**AVIS RELATIF À LA PROTECTION
CONTRE LES EVENTUELS EFFETS NOCIFS ET NUISANCES
PROVOQUÉS PAR LES RAYONNEMENTS NON IONISANTS
GÉNÉRÉS PAR DES ANTENNES ÉMETTRICES STATIONNAIRES**

Commune : FAIMES - Exploitant : PROXIMUS

Référence exploitant : 19BOR_00

Rapport n° 710 / 2025

Figure 1 : Vue en plan des lieux de séjour et des points de contrôle

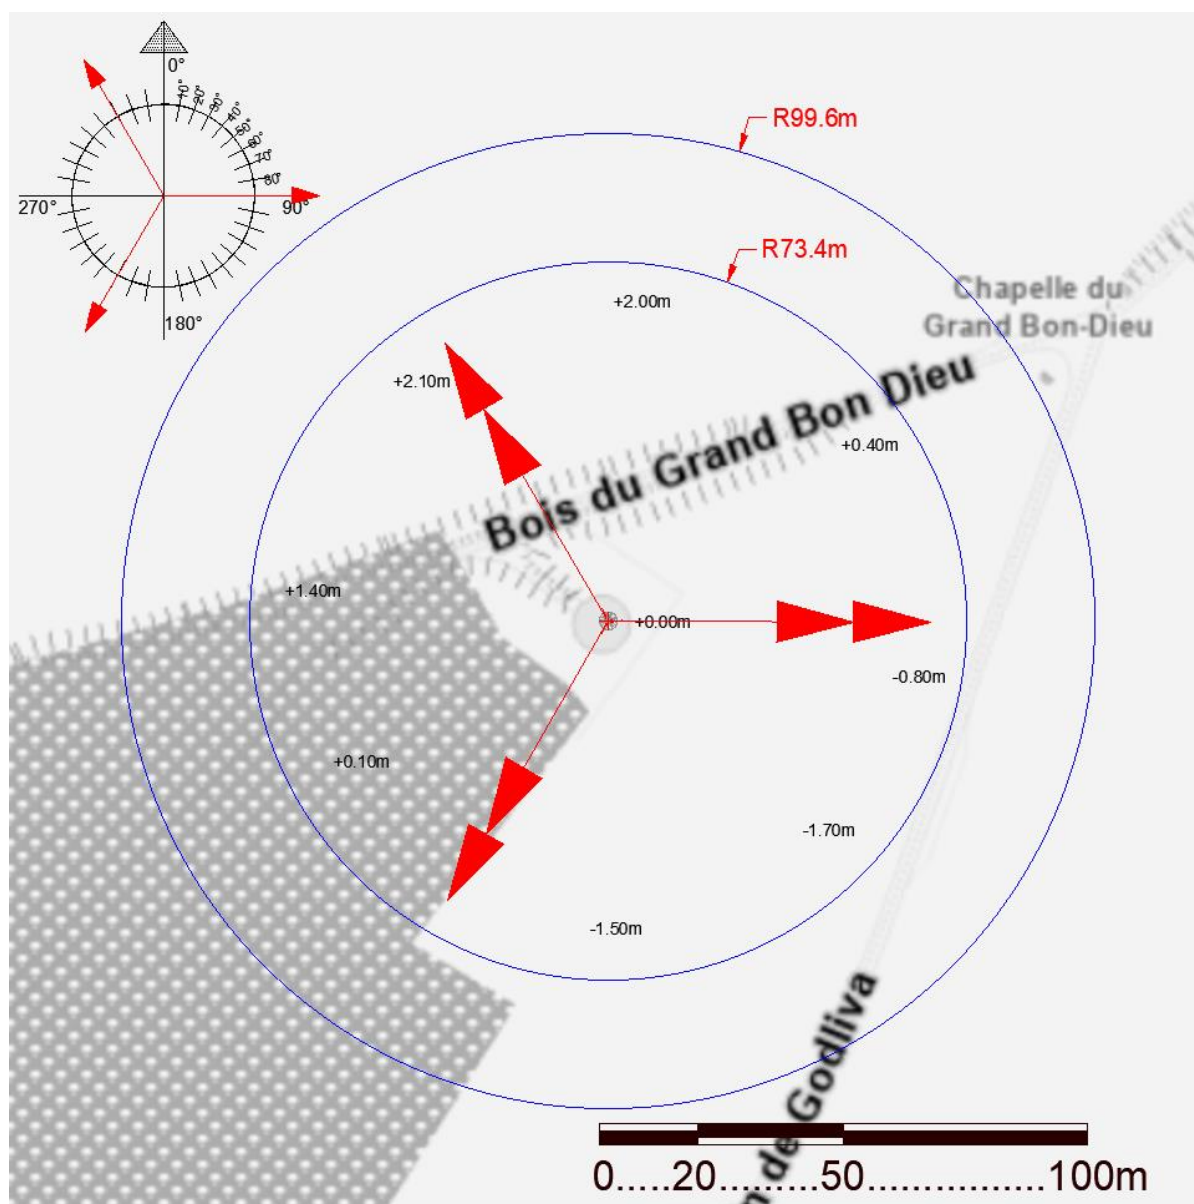
N° point de contrôle	LS	Atténuation (dB)	Indice d'exposition relatif à la limite par installation IE_i
Aucun lieu de séjour ne se trouve dans la zone où la limite d'immission pourrait être atteinte

En ce qui concerne les antennes de l'installation mentionnées dans le tableau 1, la distance maximale à laquelle la limite pourrait être atteinte, à l'extérieur, est égale à 85,3 m. S'il n'y a pas de LS à une distance inférieure, les antennes respectent forcément la limite d'immission.

Dans le cas des LS situés à l'intérieur des bâtiments, une atténuation d'obstacle est prise en compte et il en résulte que la distance maximale à laquelle la limite pourrait être atteinte se réduit à 60,6 m.

Figure 2 : Vue en plan des installations d'antennes dans un rayon de 300 mètres autour de l'installation faisant l'objet de la demande d'avis

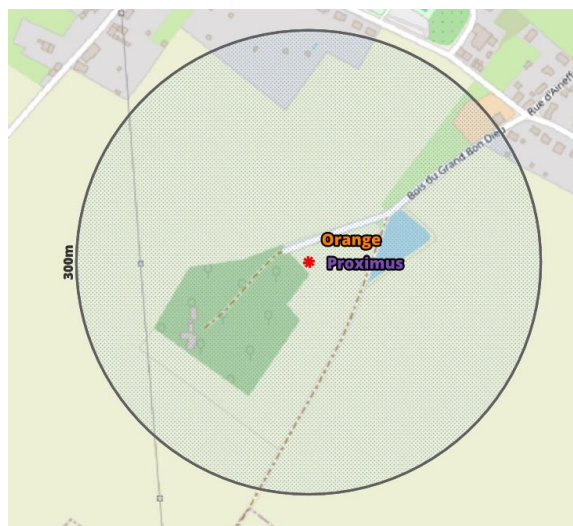
- il y a au plus 4 installations d'antennes émettrices stationnaires présentes dans la zone d'évaluation de 300 mètres de rayon représentée dans la figure 2, y inclus l'installation référencée dans le paragraphe 2 : la limite cumulative définie à l'article 4, §2 du décret est nécessairement respectée dans les lieux de séjour à l'intérieur de la zone d'évaluation de 300 mètres de rayon ;

Compte tenu des considérations ci-dessus, il apparaît que l'intensité du rayonnement électromagnétique généré, dans les lieux de séjour situés dans un rayon de 300 mètres autour de l'installation référencée dans le paragraphe 2, par l'ensemble des antennes émettrices stationnaires de l'ensemble des exploitants du même site d'antennes émettrices stationnaires respecte la limite fixée à l'article 4, § 2 du décret.
